**ETTERBEEK. Place Saint-Antoine, 32**

**DEMANDE DE PERMIS D'URBANISME : mettre en conformité  
l'ensemble des menuiseries en façade avant et changer la porte  
d'entrée côté droit (pvc vers bois)**

**Avis de la CRMS**

Situation projetée. Image extraite du dossier de demande

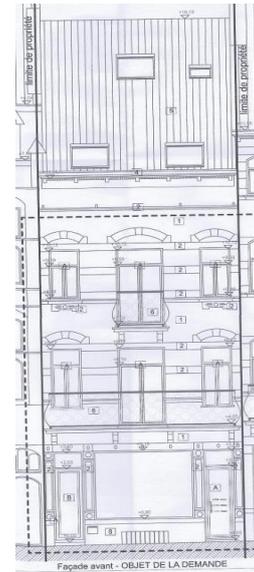
Les châssis actuels, des 1<sup>er</sup> et 2<sup>e</sup> étages, récents et en bois mouluré, semblent de qualité et peuvent être maintenus sans être assortis de croisillons. Sur une carte postale ancienne (avant 1920), les impostes ne sont pas équipées de croisillons. Peut-être n'ont-ils jamais été mis en œuvre (bien que dessinés sur l'élévation de 1913)? Aux étages, la CRMS conseille par ailleurs la mise en place de porte-fenêtre en bois avec des panneaux pleins pour la partie inférieure, plus adaptés au style architectural et aux proportions des baies.

Au rez-de-chaussée, si la vitrine actuelle en bois sans croisillons peut être maintenue, la CRMS n'est, par contre, pas favorable à la régularisation de la porte d'entrée de gauche, ni au maintien du caisson à volet de piètre qualité, ni à la nouvelle porte de droite telle que proposée. Ces éléments sont dévalorisants pour la façade. La CRMS demande de recourir à des portes de qualité (usage du bois, divisions basées sur les portes disparues, moulurations, verre clair, etc.) et de conserver une composition symétrique. Elle recommande de s'inspirer du dessin de 1913 et/ou de portes similaires début du XX<sup>e</sup> siècle, mais certainement pas de la porte du n° 31 voisin, peu qualitative. La baie du jour de cave gagnerait aussi à être améliorée (matériau et type de protection). La CRMS préconise aussi une teinte foncée pour les menuiseries, situation représentée sur la carte postale ancienne.
